# 2025年轨道交通工程地方标准执行情况专项抽查

## 建筑专业总结

2025年9月

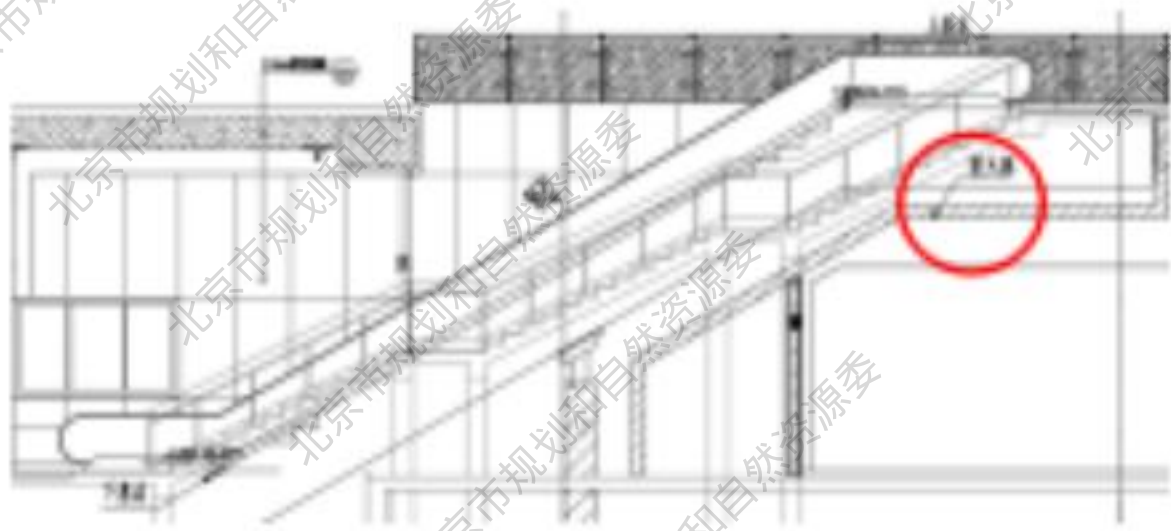
- 1、公共区自动扶梯下设房间时，房间墙体、顶板未标注耐火极限：
2. 00h的防火隔墙，1. 50h的楼板。

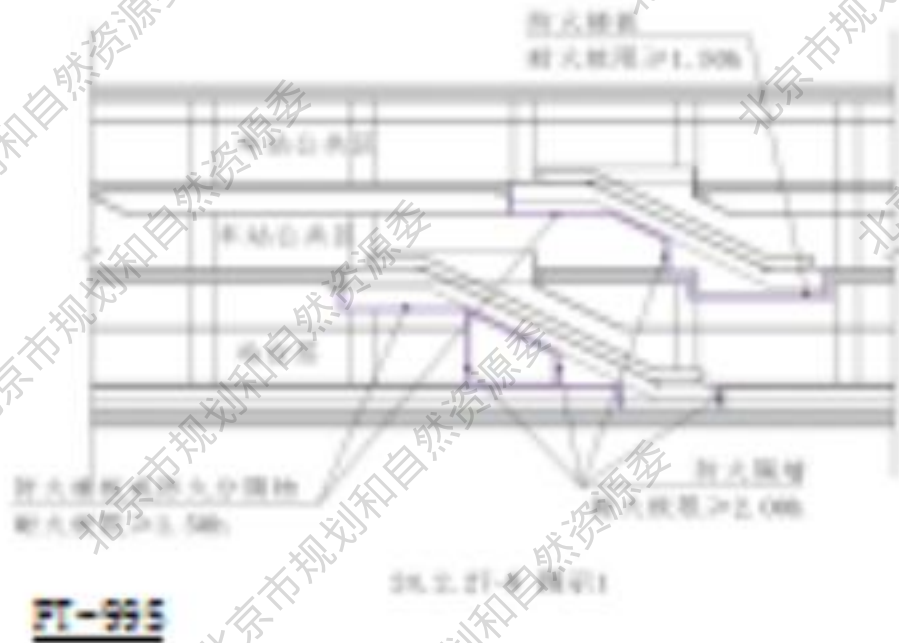
2、《城市轨道交通工程设计标准》  
DB11/995-2025：30. 2. 59-4 自动扶梯的下方和侧面应采取耐火极限不低于 2. 00h 的防火分隔措施与其他部位分隔；

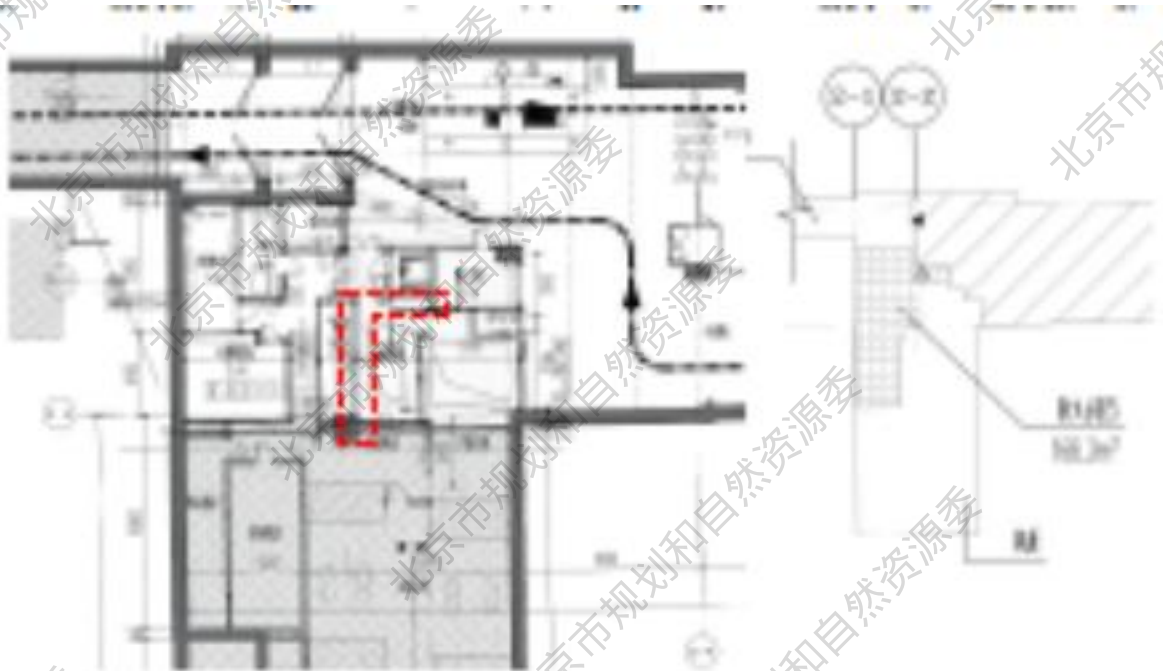
**具体问题：**防火分区划分平面与防火分区示意图不一致，平面中风道与设备用房未采用防火墙分隔。防火分区分区分隔墙应为防火墙，墙体画正确。

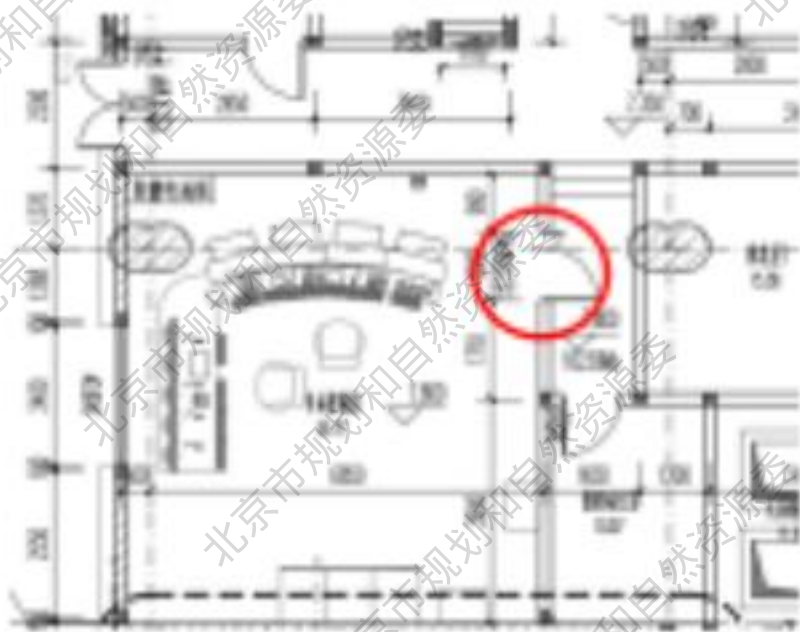
2、车控室建筑面积55.77m<sup>2</sup>，大于50m<sup>2</sup>，不符合设置一个疏散门的要求。
